PARECER 022/2025 – CEIV
COMISSÃO PERMANENTE DE ANÁLISE DE ESTUDO DE IMPACTO DE VIZINHANÇA
(CEIV)

- () Primeira Análise – Parecer nº 041/2024-CEIV – 14/10/2024
() Segunda Análise – Parecer nº 010/2025-CEIV – 23/04/2025
(X) Terceira Análise – Parecer nº 022/2025-CEIV – 11/08/2025

Processo Administrativo nº: Protocolo nº 76.474/2024

Projeto: Central Tower

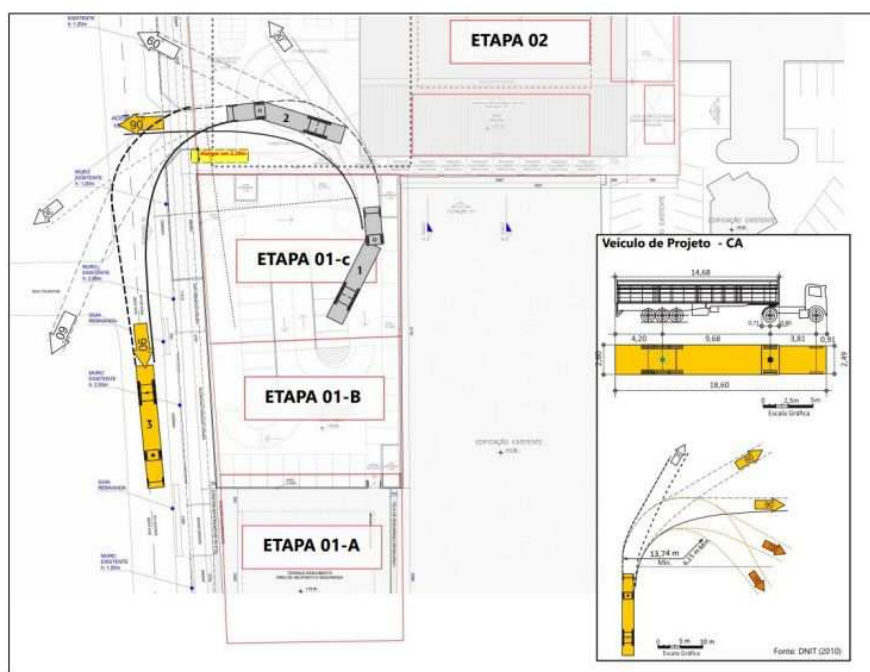
11. No estudo de ventilação apresentar através de simulações os ventos dominantes e secundários na vizinhança e, a formação de zonas de turbulência (quando couber);

2ª consideração CEIV: Apresentar informações na versão final do EIV.

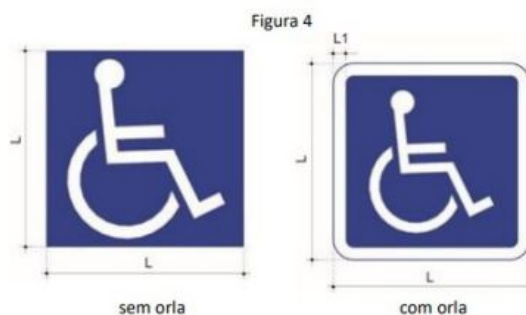
18.1 Enviar, de maneira isolada, a prancha específica das vagas de estacionamento e dos acessos (veiculares e de pedestres);

3ª consideração CEIV: Ok, atendido. Incluir/Manter na versão final do EIV;

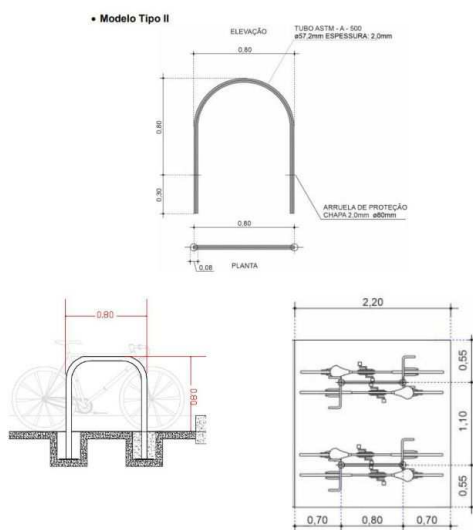
18.15 Considerando o elevado número de salas comerciais e a alta demanda por embarque/desembarque de pessoas e carga/descarga de mercadorias, inserir, dentro da área interna do terreno, no térreo (Rua 600), uma vaga (bolsão) para que seja possível a realização dessas operações com segurança viária. OBS: necessário respeitar as dimensões da calçada (largura de 3,0 m), de acordo com a tabela do sistema viário, podendo considerar a área de recuo dentro desse limite;

2ª consideração CEIV: Ok, atendido. Incluir/Manter na versão final do EIV;
